Kontrola motorového lôžka lietadiel s pevným podvozkom a motorom Rotax 912 iS.

<b>ZÁVÄZNÝ TECHNICKÝ BULLETIN</b> <b>ZBWT9 26A / 2021</b>	Revízia: <b>0</b>
		Dátum: <b>12.03.2021</b>
<input type="checkbox"/> INFORMAČNÝ <input type="checkbox"/> DOBROVOL'NÝ/ODPORÚČANÝ <input checked="" type="checkbox"/> <b>POVINNÝ</b>

Obr. 1

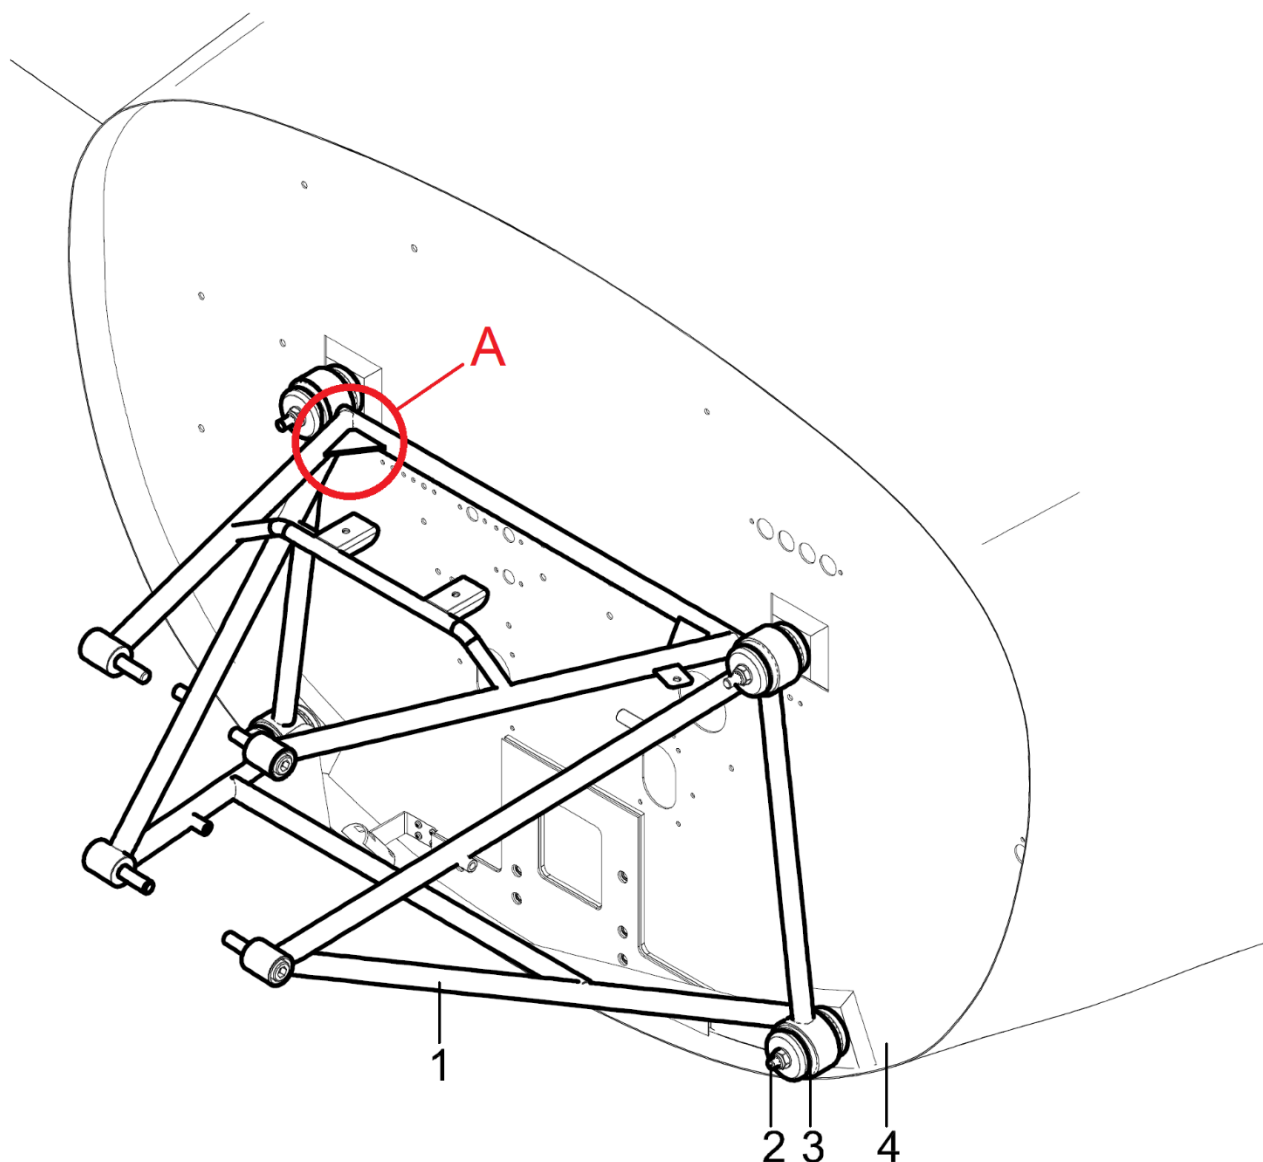
Pri údržbe bola zistená trhlinka na motorovom lôžku v okolí pravého horného uchytania k motorovej priečke.

- 1 Odstráňte horný motorový kryt.
- 2 Demontujte nádobu chladiacej kvapaliny podľa Technického popisu, príručky na prevádzku, údržbu a opravu pre lepší prístup ku kritickej oblasti.
- 3 Skontrolujte kritickú oblasť motorového lôžka (Obr. 1, A) na deformácie a praskliny. Skontrolujte všetky zvary v kritickej oblasti (použite zrkadlo alebo iné vhodné zariadenie pre kontrolu horšie dostupných miest).
- 4 Ak sú zistené deformácie alebo trhliny na motorovom lôžku a tiež v prípade pochybností kontaktujte výrobcu lietadla na adrese [airworthiness@aerospool.sk](mailto:airworthiness@aerospool.sk) (priložte fotky zisteného poškodenia).

Ak nie sú nájdené žiadne deformácie alebo trhliny, pokračujte krokom č. 5.
- 5 Nainštalujte nádobu chladiacej kvapaliny podľa Technického popisu, príručky na prevádzku, údržbu a opravu.
- 6 Nainštalujte horný motorový kryt.
- 7 Vytlačte zrevidované strany z Prílohy 1 a nahraďte ich v Technickom popise, príručke na prevádzku, údržbu a opravu.
